変 更 前	変 更 後	変 更 理 由												
<p>2.50 ALPS 処理水希釈放出設備及び関連施設</p> <p>(中略)</p> <p>2.50.2 基本仕様</p> <p>(中略)</p> <p>2.50.2.2 放水設備の主要仕様</p> <p>(中略)</p> <p>(2) 放水トンネル</p> <table border="0" style="width: 100%;"> <tr> <td style="width: 30%;">基 数</td> <td>1 式</td> </tr> <tr> <td>主要寸法</td> <td><u>延長 1,034m</u> 内径 2,590mm</td> </tr> <tr> <td>構 造</td> <td>鉄筋コンクリート造 (コンクリート：42N/mm<sup>2</sup>，鉄筋：SD345)</td> </tr> </table> <p>(以下省略)</p>	基 数	1 式	主要寸法	<u>延長 1,034m</u> 内径 2,590mm	構 造	鉄筋コンクリート造 (コンクリート：42N/mm <sup>2</sup> ，鉄筋：SD345)	<p>2.50 ALPS 処理水希釈放出設備及び関連施設</p> <p>(中略)</p> <p>2.50.2 基本仕様</p> <p>(中略)</p> <p>2.50.2.2 放水設備の主要仕様</p> <p>(中略)</p> <p>(2) 放水トンネル</p> <table border="0" style="width: 100%;"> <tr> <td style="width: 30%;">基 数</td> <td>1 式</td> </tr> <tr> <td>主要寸法</td> <td><u>延長 1,031m</u> 内径 2,590mm</td> </tr> <tr> <td>構 造</td> <td>鉄筋コンクリート造 (コンクリート：42N/mm<sup>2</sup>，鉄筋：SD345) <u>鉄鋼コンクリート造</u> (コンクリート：42N/mm<sup>2</sup>，鉄鋼：SM490A)</td> </tr> </table> <p>(以下省略)</p>	基 数	1 式	主要寸法	<u>延長 1,031m</u> 内径 2,590mm	構 造	鉄筋コンクリート造 (コンクリート：42N/mm <sup>2</sup> ，鉄筋：SD345) <u>鉄鋼コンクリート造</u> (コンクリート：42N/mm <sup>2</sup> ，鉄鋼：SM490A)	<p>外洋上での放水ロケーション設置工事の設置状況を踏まえたトンネル延長の確定 放水トンネル工事の施工方法確定を踏まえた仕様の追加</p>

福島第一原子力発電

図-4 測定・確認工程フロー

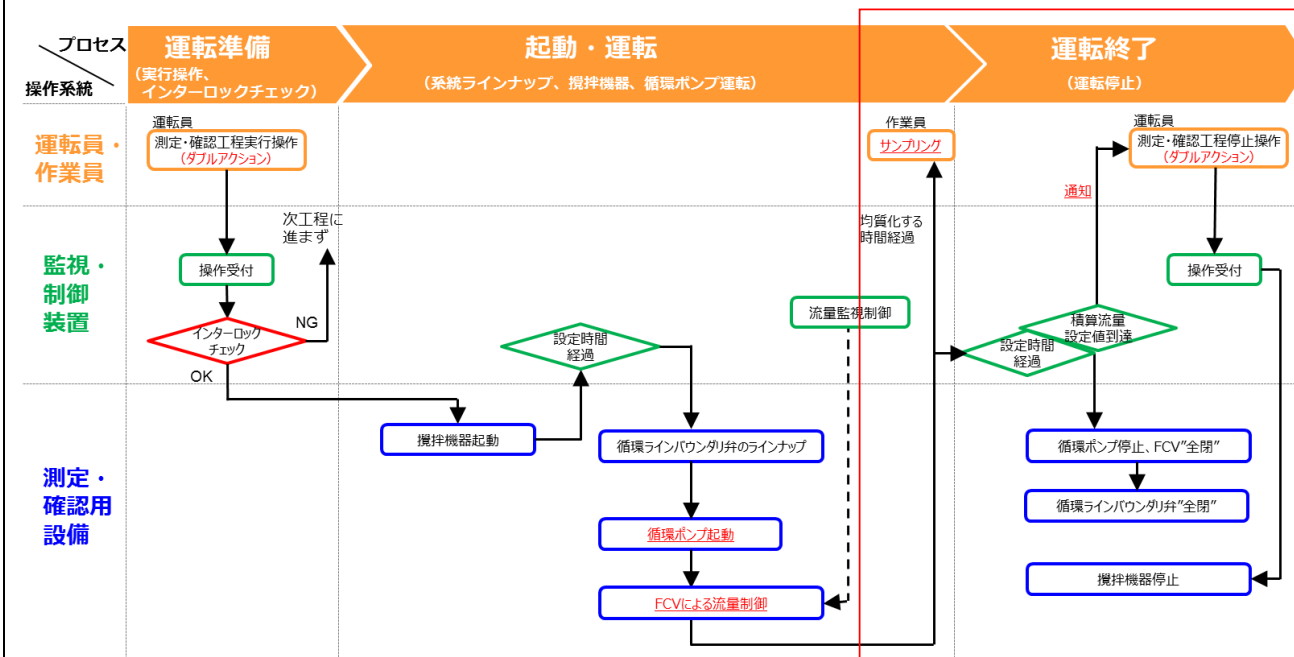
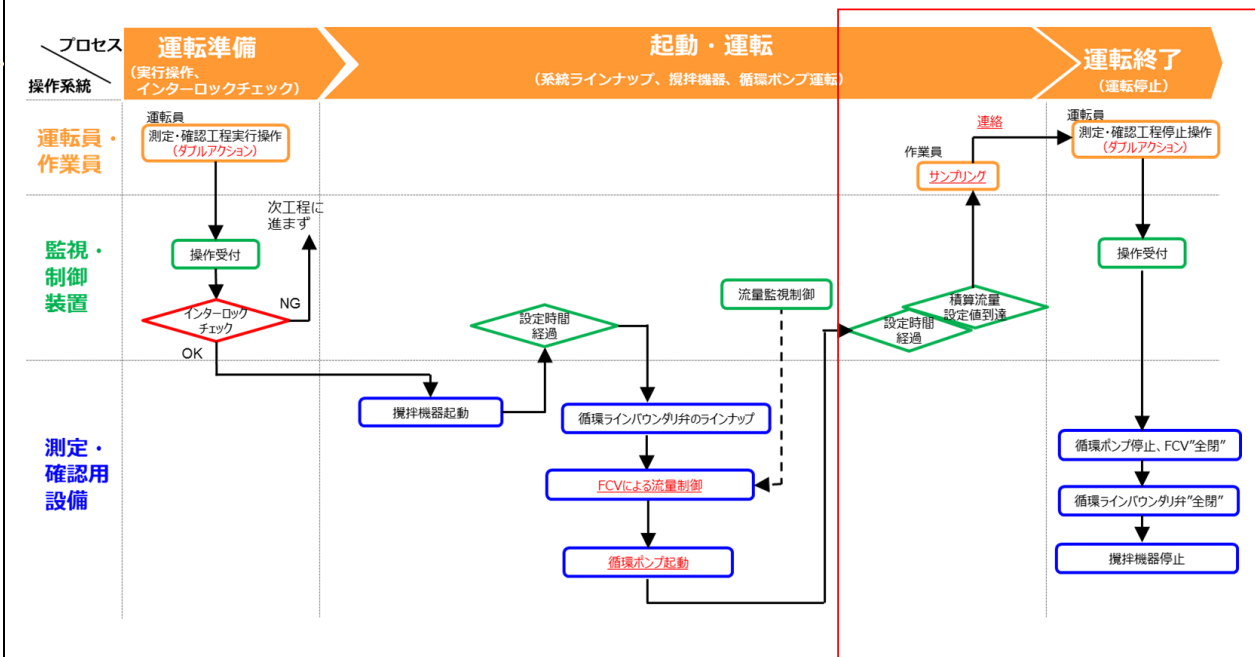
機器動作順序/作業手順の改善による記載の変更

図-6 測定・確認工程の設備状態 (起動～運転)

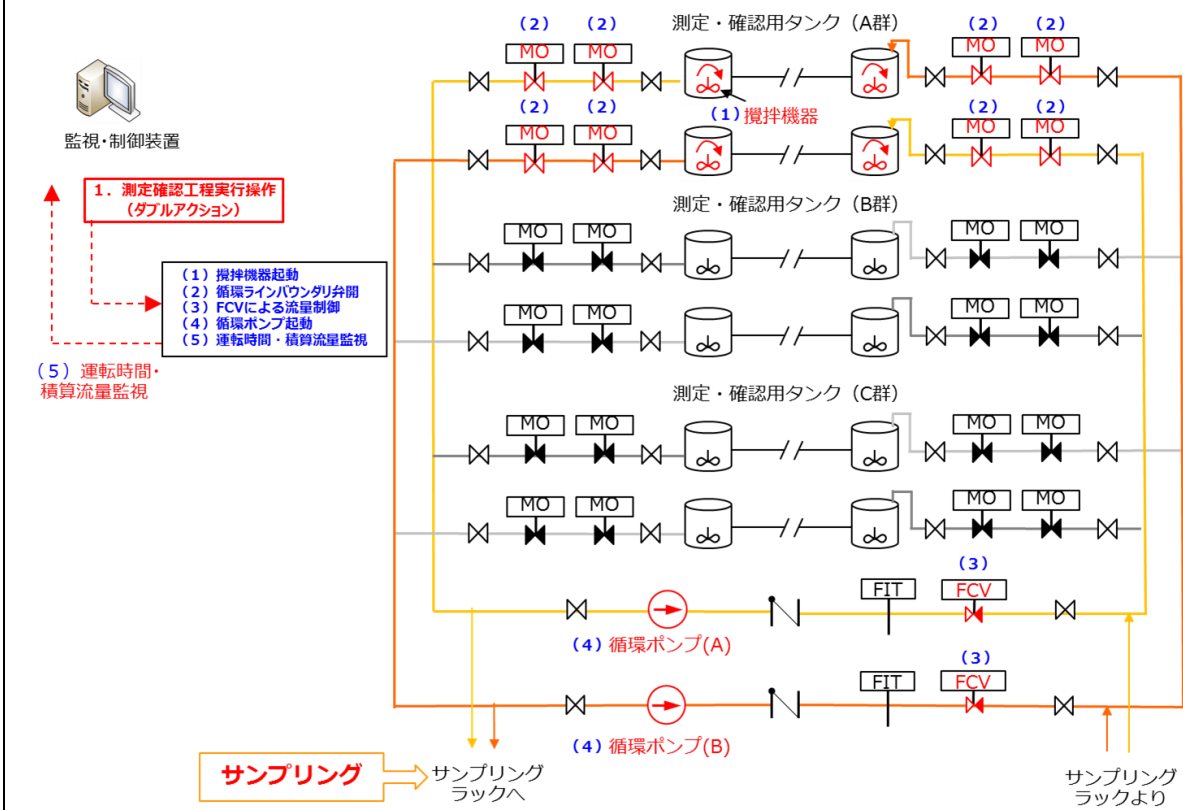
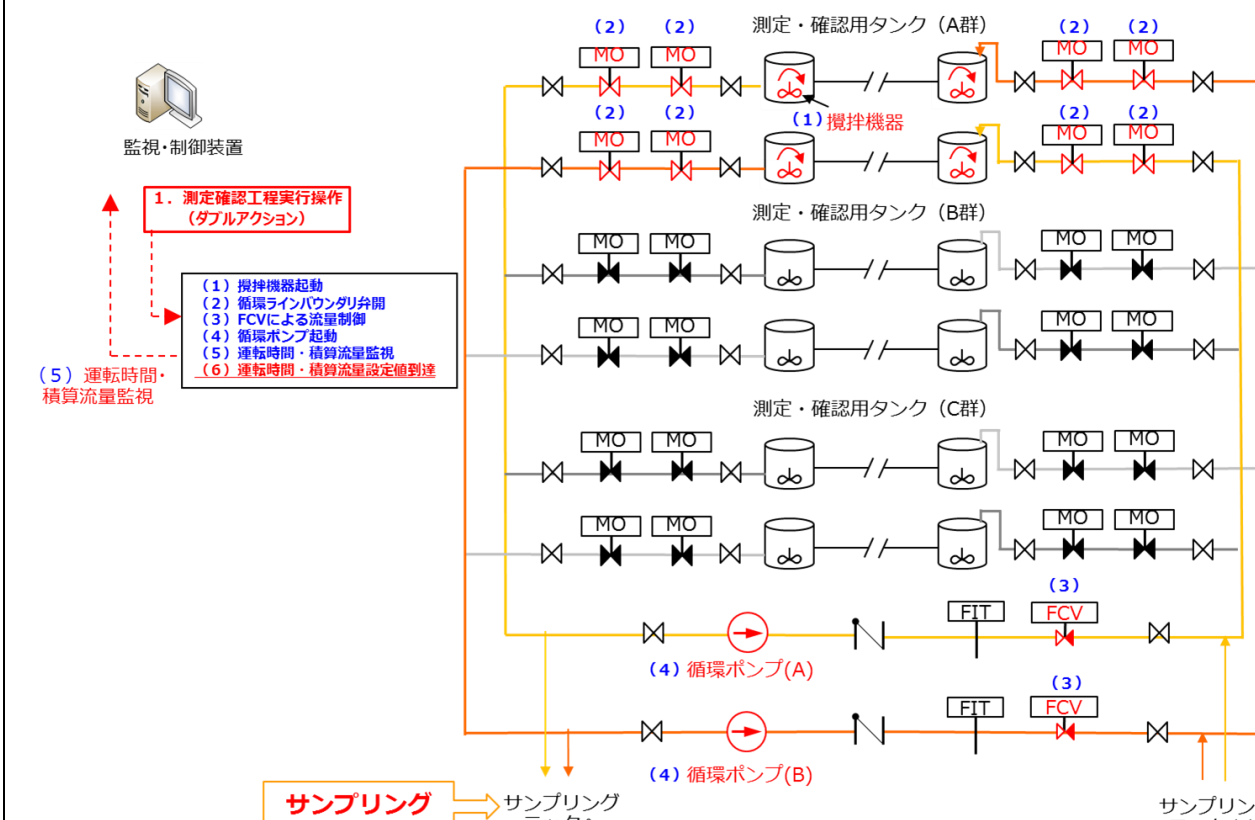
機器動作順序/作業手順の改善による記載の変更

図-8 放出工程フロー

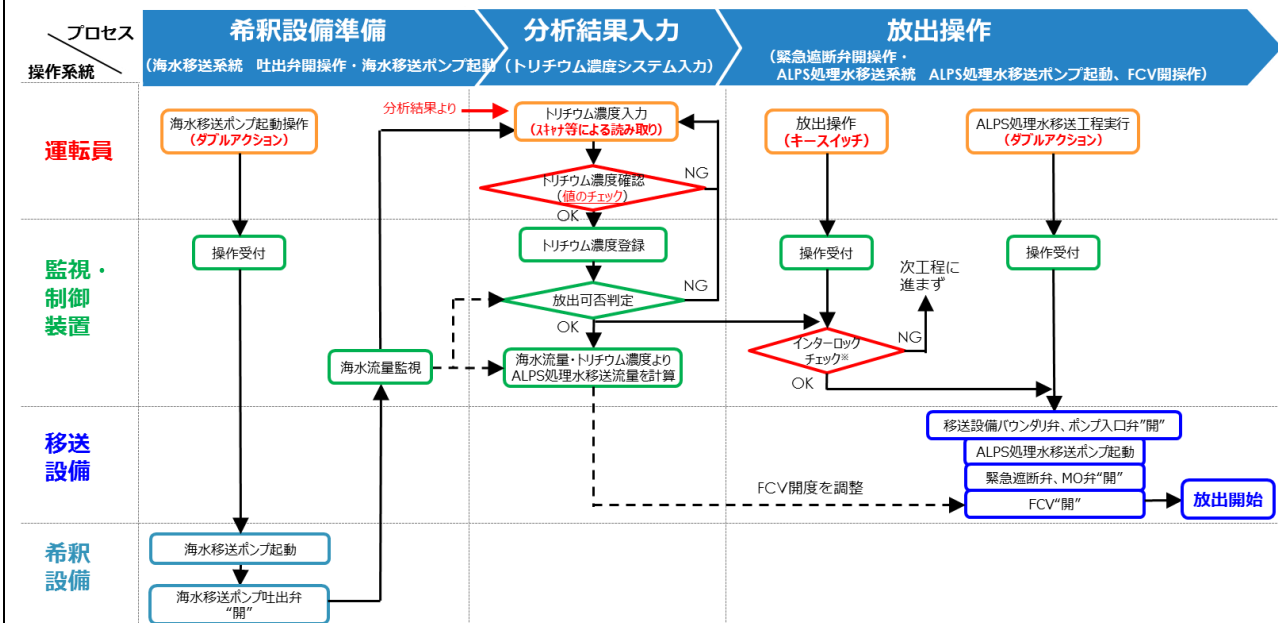
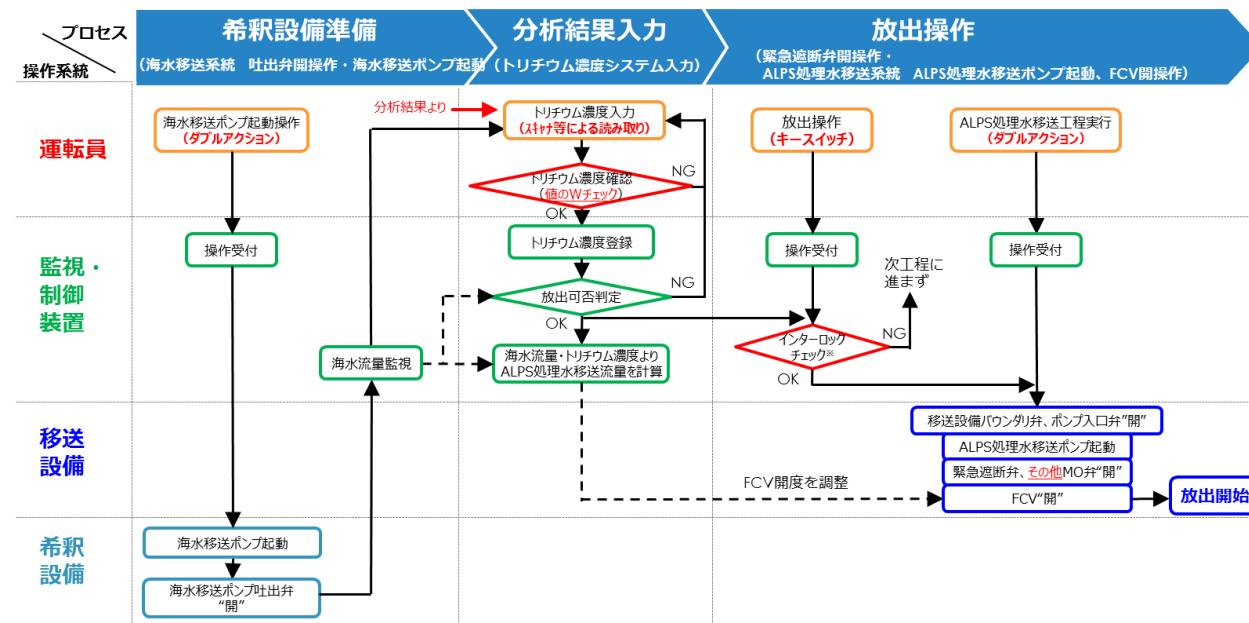
変更前	変更後	変更理由
<p>図-15 放出工程の設備状態 (放出操作～ALPS 処理水移送開始)</p>	<p>図-15 放出工程の設備状態 (放出操作～ALPS 処理水移送開始)</p>	<p>記載の適正化</p>
<p>図-16 放出工程の設備状態 (放出完了～設備停止)</p>	<p>図-16 放出工程の設備状態 (放出完了～設備停止)</p>	<p>機器動作順序の改善による記載の変更</p>

図-4 発電所から20km圏外海域モニタリング図

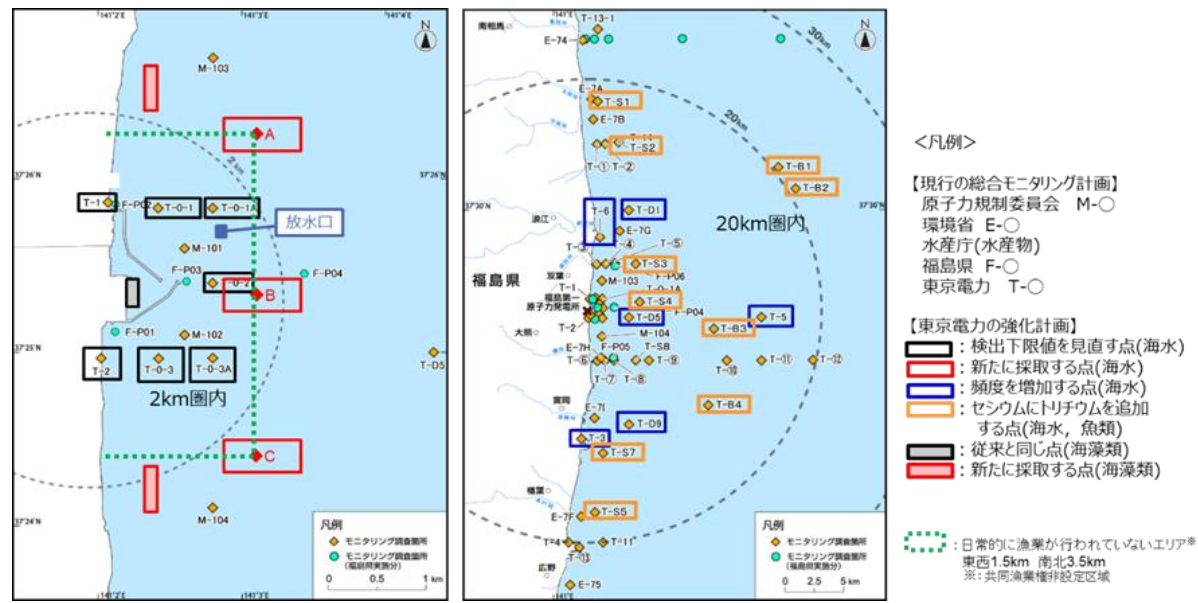
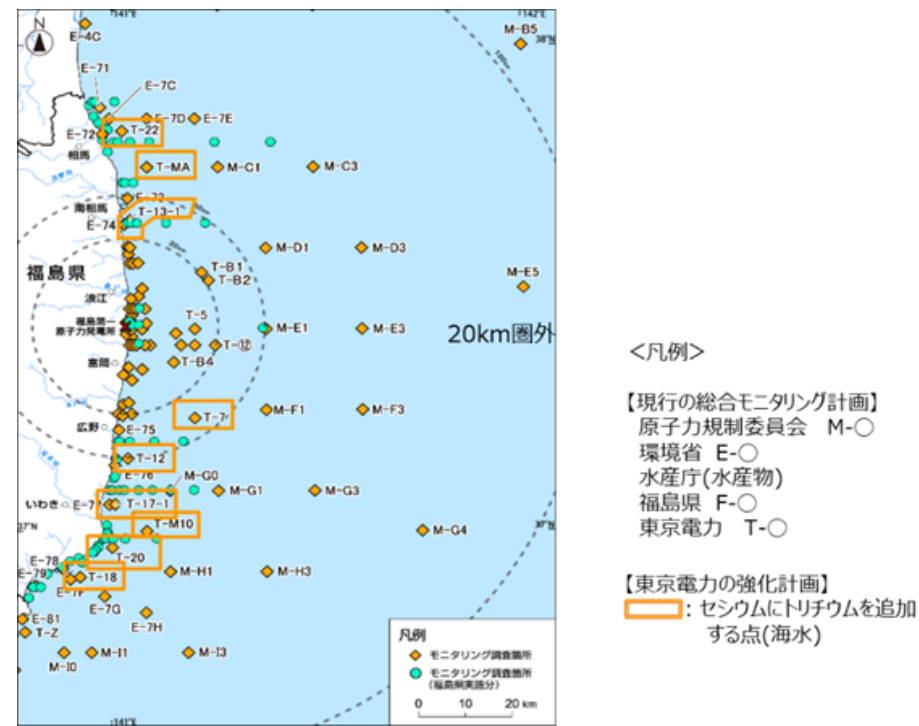
変更前	変更後	変更理由
<div data-bbox="83 210 1142 609" data-label="Diagram"> </div> <p data-bbox="89 619 578 808">③放水立坑（上流水槽）が満水になる前にポンプを停止し、放水立坑（上流水槽）内の水を採水・測定する。<u>（結果が出るまで放出しない。）</u></p> <p data-bbox="608 619 1127 892">④トリチウム濃度を確認し、計算上のトリチウム濃度と実際の濃度が同程度であることを確認できた後、再度海水を流し、放水立坑（上流水槽）内の水を海洋へ放出する。</p> <p data-bbox="474 945 890 976">図－1 第1段階の運用イメージ</p> <p data-bbox="89 1050 178 1081">(中略)</p> <p data-bbox="74 1123 563 1155">2. 海域モニタリングによる海洋放出停止</p> <p data-bbox="89 1186 178 1218">(中略)</p> <p data-bbox="74 1260 252 1291">2.1 運用方法</p> <p data-bbox="74 1291 1276 1501"><u>海洋拡散シミュレーション結果や放射線影響評価に用いた濃度などとの比較検討を行い、想定している範囲内であることを確認する。海域モニタリングにおける異常値については、ALPS処理水の放出前後の海域モニタリング結果の変動範囲を見極めた上で適切に設定する。平常値の変動範囲を超えた場合には、他のモニタリング実施機関の結果も確認して、原因について調査を行う。平常値の変動範囲を大きく超えるような異常値が検知されるような場合には、一旦海洋放出を停止し、当該地点の再測定のほか、暫定的に範囲、頻度を拡充して周辺海域に異常がないことを確認する。</u></p> <p data-bbox="74 1501 1276 1596"><u>なお、2022年4月から海域モニタリングの分析結果を蓄積し、サブドレン・地下水ドレン処理済水、地下水バイパス水、構内排水路に含まれるトリチウムなどによる海水濃度の変化などを海洋への放出前の平常値として把握していく。</u></p>	<div data-bbox="1311 210 2371 609" data-label="Diagram"> </div> <p data-bbox="1317 619 1807 756">③放水立坑（上流水槽）が満水になる前にポンプを停止し、放水立坑（上流水槽）内の水を採水・測定する。</p> <p data-bbox="1317 766 1807 945">④トリチウム濃度を確認し、計算上のトリチウム濃度と実際の濃度が同程度であることを確認する。</p> <p data-bbox="1837 619 2356 997">⑤引き続き第2段階に移行し、海水ポンプ2台以上を起動し海水流量が安定した後に、ALPS処理水移送ポンプを起動し連続での海洋放出を行う。なお、第1段階で放水立坑（上流水槽）に貯留されていた水は、第2段階における海水ポンプ2台以上の起動により、放水設備に排水されることとなる。</p> <p data-bbox="1676 1039 2136 1071">図－1 少量での放出の運用イメージ</p> <p data-bbox="1317 1081 1406 1113">(中略)</p> <p data-bbox="1302 1144 1792 1176">2. 海域モニタリングによる海洋放出停止</p> <p data-bbox="1317 1207 1406 1239">(中略)</p> <p data-bbox="1302 1281 1929 1312">2.1 海域モニタリングにおける異常に関する考え方</p> <p data-bbox="1302 1312 2504 1386"><u>海域モニタリングにおける異常値とは、迅速に状況を把握するために行う分析の結果から海水中のトリチウム濃度が以下の①又は②に該当する場合を言う。</u></p> <p data-bbox="1332 1417 2504 1522">①：<u>放出口付近においては、政府方針で定める放出時のトリチウム濃度の上限値である1,500Bq/Lを、設備や測定の不確かさを考慮しても上回らないように設定された放出時の運用値の上限を超えた場合</u></p> <p data-bbox="1332 1522 2504 1554">②：<u>①の範囲の外側においては、分析結果に関して、明らかに異常と判断される値が得られた場合</u></p> <p data-bbox="1302 1585 1484 1617">2.2 運用方法</p> <p data-bbox="1302 1617 2504 1764"><u>上記①及び②の評価対象とする試料採取地点は、トリチウムの拡散シミュレーション等をもとに定めた総合モニタリング計画の試料採取地点の中から選定することとし、具体的な試料採取地点、異常と判断する設定値、及び一旦海洋放出を停止した後に海洋放出を再開する場合の確認事項等、運用上必要な事項については、別途社内マニュアルで定める。</u></p> <p data-bbox="1302 1795 2504 1869"><u>なお、上記に加えて、総合モニタリング計画に基づくモニタリング全体において通常と異なる状況等が確認・判断された場合には、必要な対応を行う。</u></p>	<p data-bbox="2522 619 2890 693">運用方法の検討を踏まえた、手順の反映</p> <p data-bbox="2522 1302 2890 1407">海域モニタリングにおける異常値の考え方（実施計画Ⅲ第3章1.9.3）について反映</p>

図 4-1 実際の海底土等への蓄積プロセスと本報告書でのモデル (イメージ図)

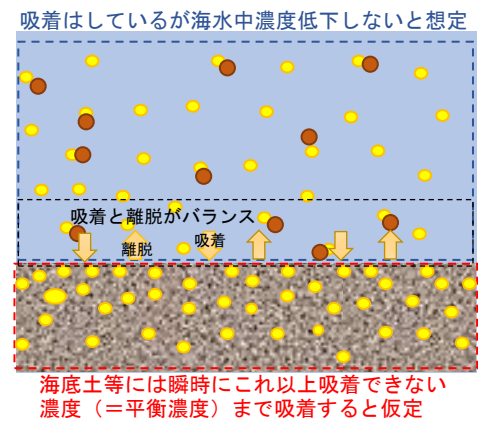
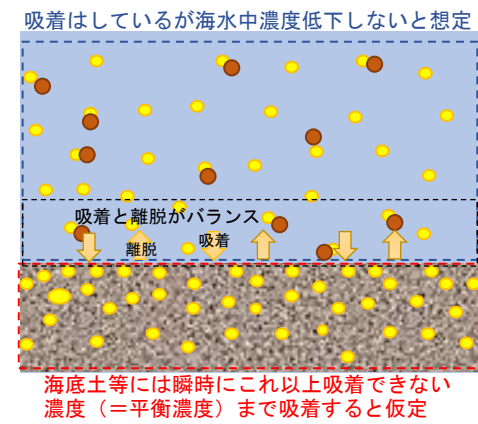
今回の評価においては、海水中濃度に応じて、海底土等の濃度が瞬時に平衡状態まで放射性物質が蓄積されるとしている。一方、海水中濃度の低下は発生しないものとした。これは、長期的な放出の継続により、海水と海底土等が平衡状態(吸着と離脱がバランス)になり、それ以上吸着が起こらない状態を模擬している。

記載の適正化

図 4-2 環境における放射性物質の蓄積と積み重ねにより約束される被ばく (線量預託) のイメージ [15]と本報告書における被ばく評価のイメージ

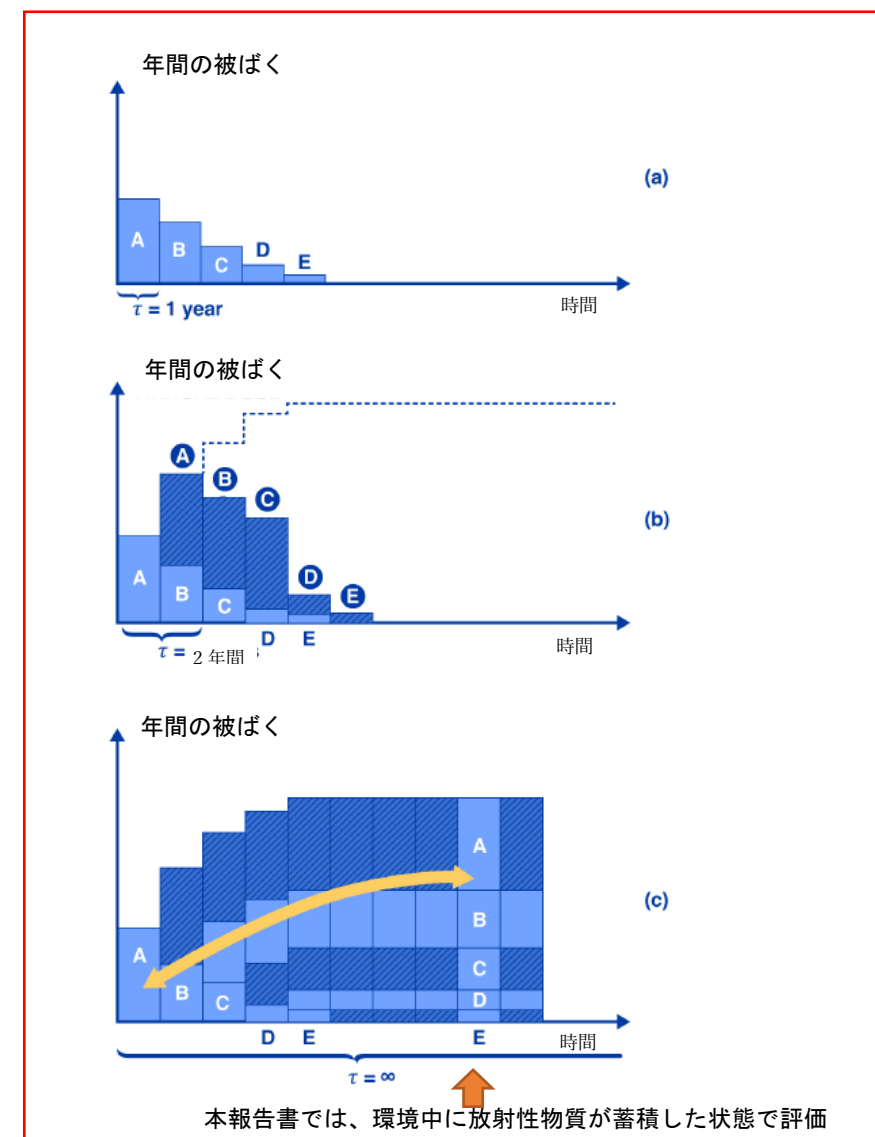
IAEA レビューミッションにおける議論を踏まえた記載の充実
